# 島根原子力発電所 2 号炉 水素爆発による原子炉建屋等の損傷を 防止するための設備について

令和 2 年 2 月  
中国電力株式会社

1. 水素爆発による原子炉建屋等の損傷を防止するための設備
2. 前回審査会合時からの変更点
3. 審査会合での指摘事項に対する回答

### 3. 審査会合での指摘事項に対する回答

図3-1 検査装置外観

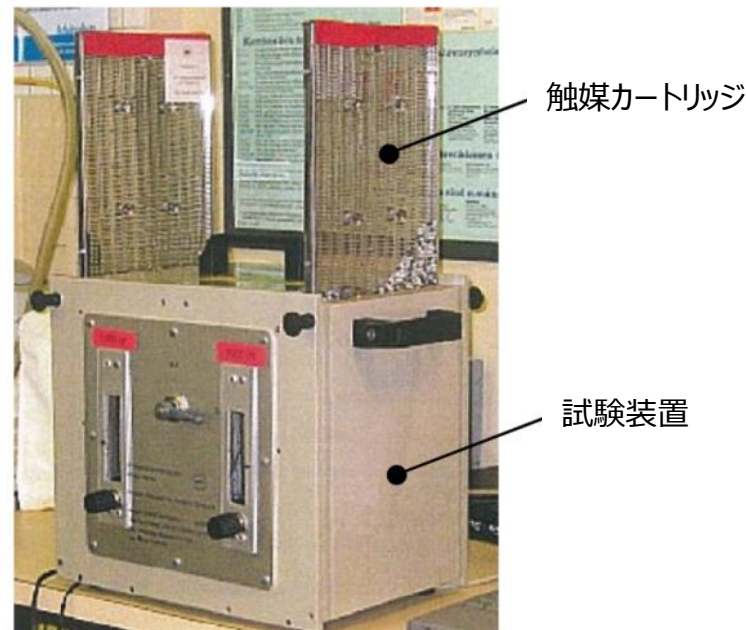
- 指摘事項（審査会合 平成27年8月4日）  
P A Rの触媒の活性が失われないことを説明すること。
- 回答
  - 供用開始後において、P A Rを設置する原子炉建物4階（燃料取替階）内の雰囲気環境は空気、室温条件であり、化学薬剤等の触媒活性を低下させるような要因はなく、雰囲気環境は触媒にとって良好であり、触媒活性の低下は無いものとする。
  - なお、以下に示す専用の検査装置にて触媒活性の健全性を定期的に確認する。

図4-1 P A Rの設計フロー図

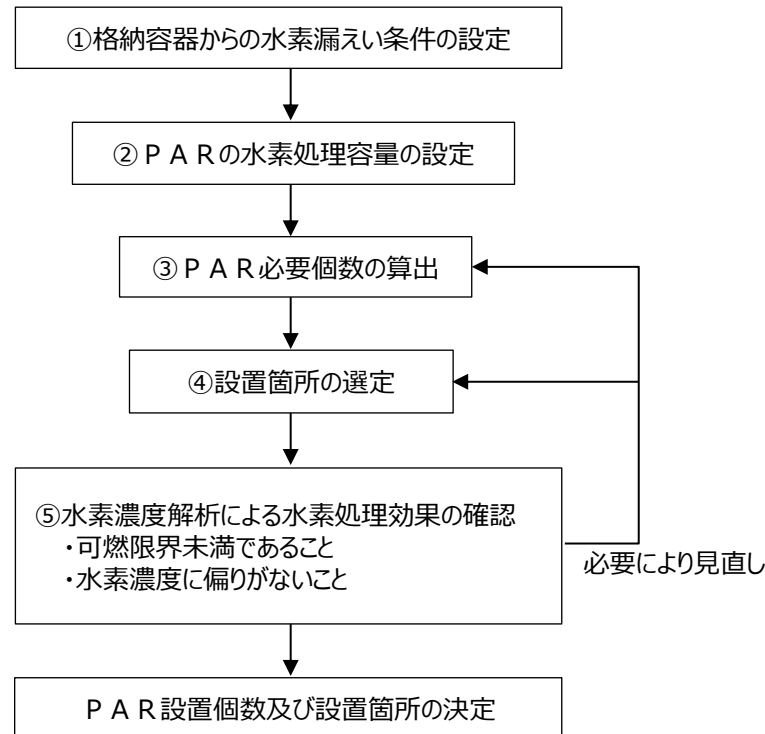
- 指摘事項（審査会合 平成27年8月4日）  
設置台数の算出根拠について，整理して説明すること。

- P A Rの設置個数は，原子炉格納容器からの水素ガス漏えい量に対して，P A Rの水素処理容量が上回るように仮設定し，その設置個数及び設置箇所において，水素濃度解析（GOTHIC解析）を実施し，「原子炉棟内で水素濃度が可燃限界未満となること」及び「水素濃度に偏りが無いこと」を確認し，P A Rの設置個数及び設置箇所を決定している。

図5-1 各フロアの水素濃度の時間変化  
(残留熱代替除去系を使用する場合)

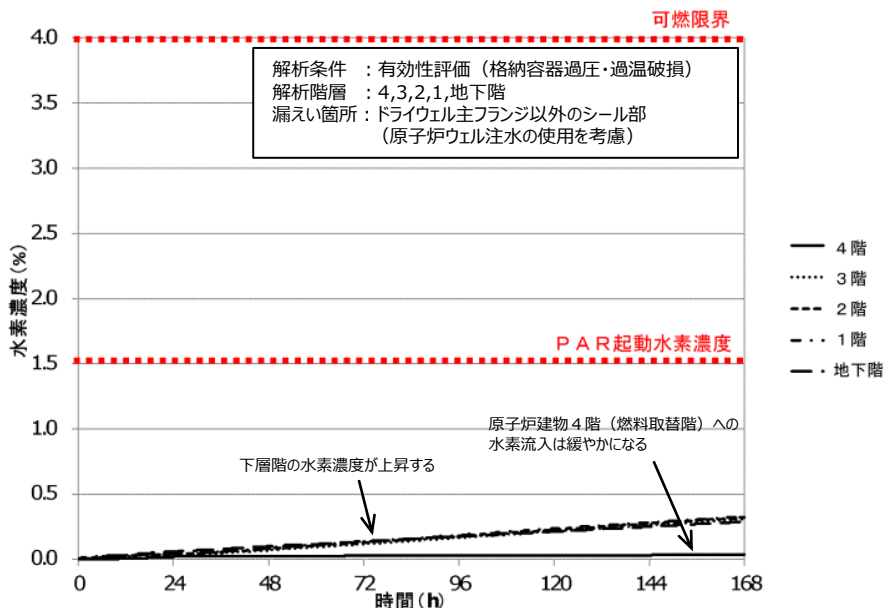
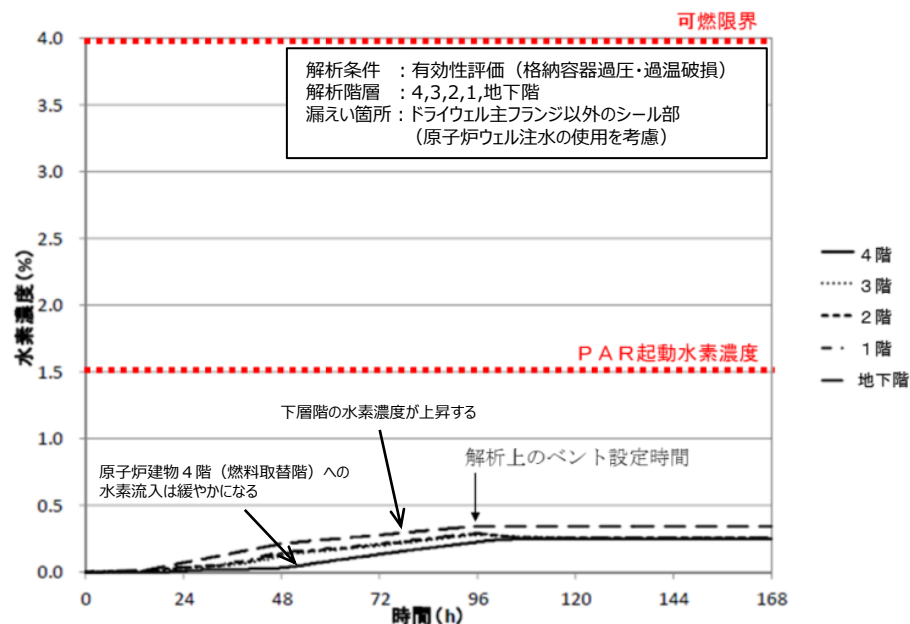
GOTHICコードを用いた水素挙動解析に係る原子炉建屋の解析モデルにおいて、ウェル注水していることの考慮の必要性について説明すること（水蒸気の影響等）。

- 原子炉ウェルへの注水に伴い、原子炉ウェルに溜まった水が蒸発し、原子炉建物4階（燃料取替階）へ水蒸気が発生する場合の水素濃度解析を実施した。
- 原子炉ウェルの水が蒸発し、水蒸気が発生したことで、下層階に漏えいした水素ガスの原子炉建物4階（燃料取替階）への流入が緩やかになる一方で、下層階は水素濃度が上昇するが、いずれの階層も可燃限界未満となることを確認した。

図6-1 水素漏えい時の対策

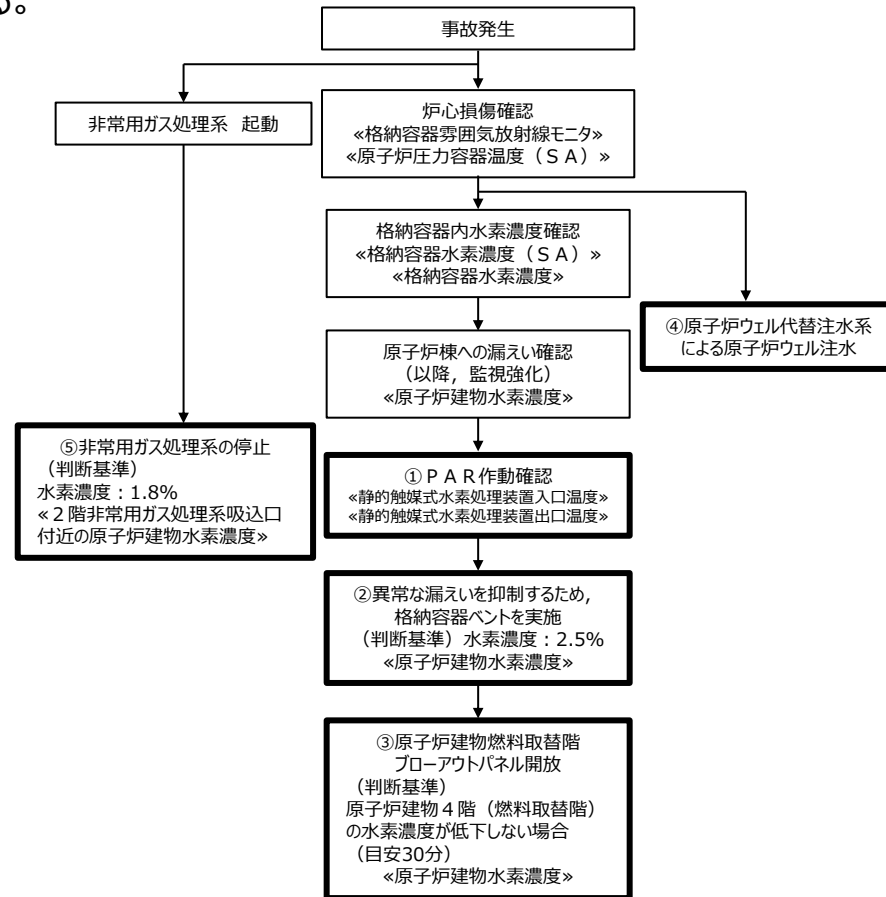
- 指摘事項（審査会合 平成27年 8月4日）  
自主的設備を含めた水素漏えい時の対策の全体像を説明すること。

- 原子炉格納容器内で発生した水素ガスが原子炉棟内に漏えいした場合に備え、下図に示すフローのとおり対策を実施する。また、各対策の概要は以下のとおりである。
